『高速道路の維持管理等に関する行政評価・監視』結果の公表

高速道路の維持管理に関する行政評価・監視結果〔全体像〕

通知日：平成 27 年 3 月 26 日
通知先：NEXCO西日本中国支社

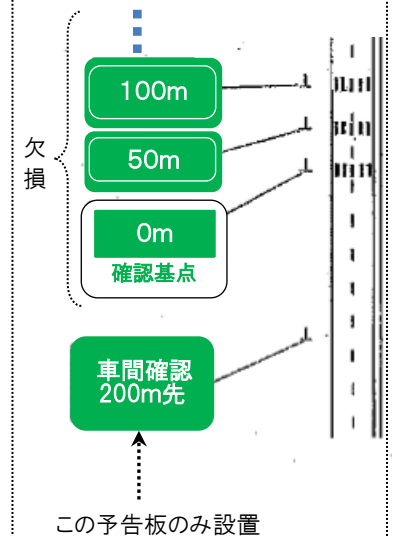
視線誘導標 は最大 50 m 間隔が原則。
一定区間を抽出確認した結果、50 m 以上となっている箇所が 43 箇所、最長間隔が 180 m となっている状況あり。
また、植栽や草の繁茂により 50 m 以上の視認間隔となる可能性がある箇所あり。

大型標識（複柱）に車両が直接衝突することを防ぐ **防護柵** が設置されていない箇所あり。

車両通行による **区画線** の薄れ箇所あり。
特に危険度が高くなると考えられる中央線の薄れ箇所あり。

車間距離確認標示板について、予告板はあるものの、その先の標示板が欠損している箇所あり。

- 各種基準への適合、運転者の誤認防止の視点で常に確認・点検しつつ整備・更新等を行うとともに、各種基準に適合していない状況等がみられた場合、順次速やかな改善措置を講じること。

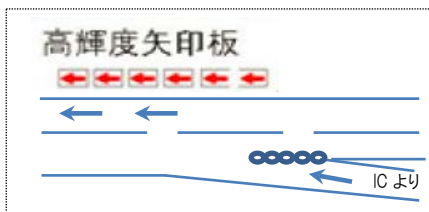
- 逆走防止対策として設置しているラバーポールを除雪作業の支障となるとして、中国道、米子道、浜田道等において、半年以上取り外している区間あり。〔右図：赤の区間〕

- 休憩施設での逆走防止対策に関し、以下のような状況あり。↓(休憩施設駐車場)本線方向案内標識不鮮明、矢印路面標示薄れ

←(休憩施設入口)逆走注意喚起標識が木に隠れ視認しづらい(改善済)

そのほか「本線方向案内標識が設置されていない施設」、「車両進入禁止標識の不鮮明」等

- 「除雪作業方法の見直し」あるいは「取り外し後のラバーポールの代替措置」など、雪氷対策期間における逆走対策を後退させない方策を検討すること。
- 休憩施設の逆走防止対策について、適切な維持管理を行うこと。
- 今後の逆走事案に関し、交通管理者等との連携を進め、その詳細情報の把握・分析に努めること。
